PROTOKÓŁ NR 6/2021 NABRZEŻE MOST ZIELONY – MOST KROWI

z okresowej kontroli rocznej stanu technicznego
obiektu budowlanego- morska budowla hydrotechniczna

Nazwa, funkcja:	Nabrzeże typu oczepowego		
Adres:	Gdańsk, odcinek od Mostu Zielonego do Mostu Krowiego		
Właściciel lub zarządca	nazwa:	Gmina Miasta Gdańska Gdański Ośrodek Sportu	
	adres:	80-221 Gdańsk ul. Traugutta 29	
Rodzaj konstrukcji	<input checked="" type="checkbox"/> stalowa <input type="checkbox"/> murowana <input type="checkbox"/> drewniana <input checked="" type="checkbox"/> żelbetowa <input type="checkbox"/> inna:		
Wyposażenie	<input checked="" type="checkbox"/> Urządzenia odbojowe i cumownicze <input type="checkbox"/> Urządzenia ratownicze <input type="checkbox"/> Oświetlenie nawigacyjne i nocne <input type="checkbox"/> Instalacje i urządzenia służące ochronie środowiska:		
Długość:	99 m	Nr inwentarzowy:	BRAK

Fot 2. Wybrakowana belka odbojowa

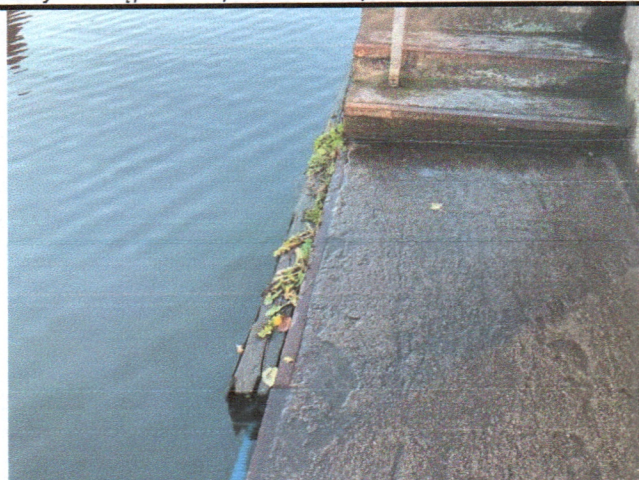
Urządzenia cumownicze i odbojowe			
1. Belki odbojowe	Drewniane	Stan techniczny dostateczny, belka między przystankiem tramwaju wodnego a pomostami pływającymi wybrakowana	Zaleca się uzupełnienie brakującej belki
Stan elementów drewnianych, gumowych, stalowych, betonowych, żelbetowych i z betonu sprężonego;

V. Określenie zakresu robót remontowych i kolejności ich wykonywania:			
<p>Zaleca się bieżącą konserwację budowli polegającą na zabezpieczeniu antykorozyjnym elementów stalowych wyposażenia (zaprawki, malowanie w miejscach ogniska korozji) oraz uzupełnienie brakującej belki odbojowej</p>
